Modyfikacja treści specyfikacji istotnych warunków zamówienia (Nr 2)

„Rozbudowa sanitariatów przy istniejącym polu campingowym w Przybrodzinie ”.

Nr postępowania: **ORG-ZP. 271.3.2011**

KRATA ZEWNĘTRZNA

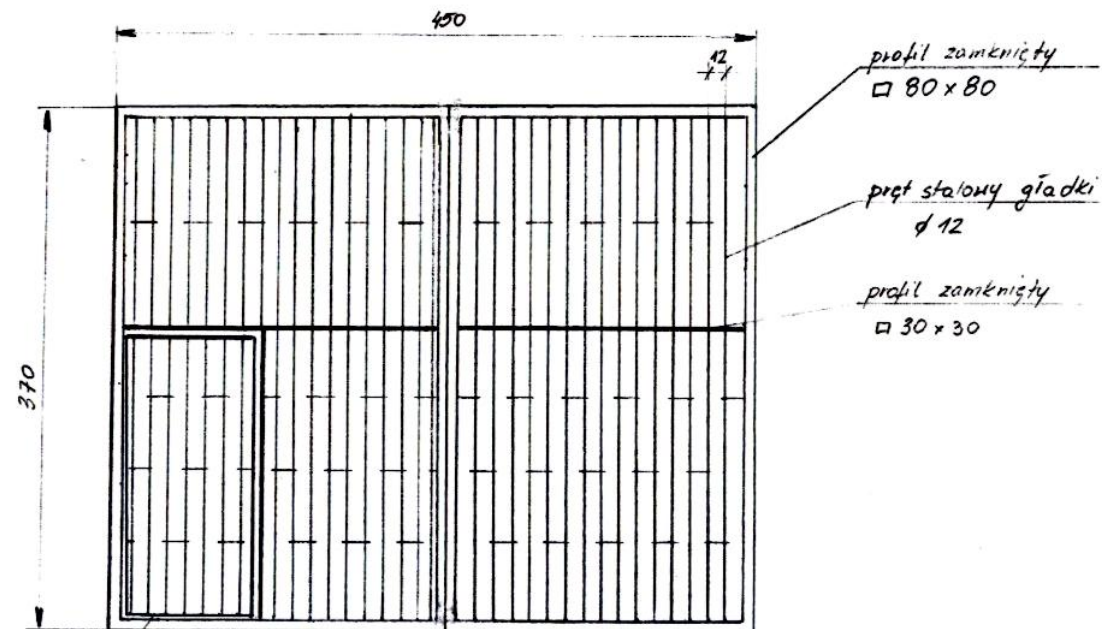
a) **Uzupełnienie do załącznika nr 10** Przedmiar robót - **do SIWZ** - do przedmiaru – część budowlana poz. Nr 69

69	wg nakładów rzeczowych	Wbudowanie kraty zewnętrznej	Komp.	1
----	------------------------	------------------------------	-------	---

Opis: krata wypełniona prętami stalowymi fi 12 o odstępach między prętami 12 cm , w ramach z profilu zamkniętego 80mmx80mmx4mm, malowana proszkowo. Montowana na dwuteownik na śruby. W kracie przewidzieć drzwi o wymiarach 90cmx200cm. Krata do zamontowania na wejściu przed zlewozmywakami celem zabezpieczenia obiektu na okres zimowy przed osobami trzecimi.

b) **Uzupełnienie do załącznika nr 11** - Dokumentacja projektowa o szkic kraty zewnętrznej.
Szkic kraty zewnętrznej w załączeniu.
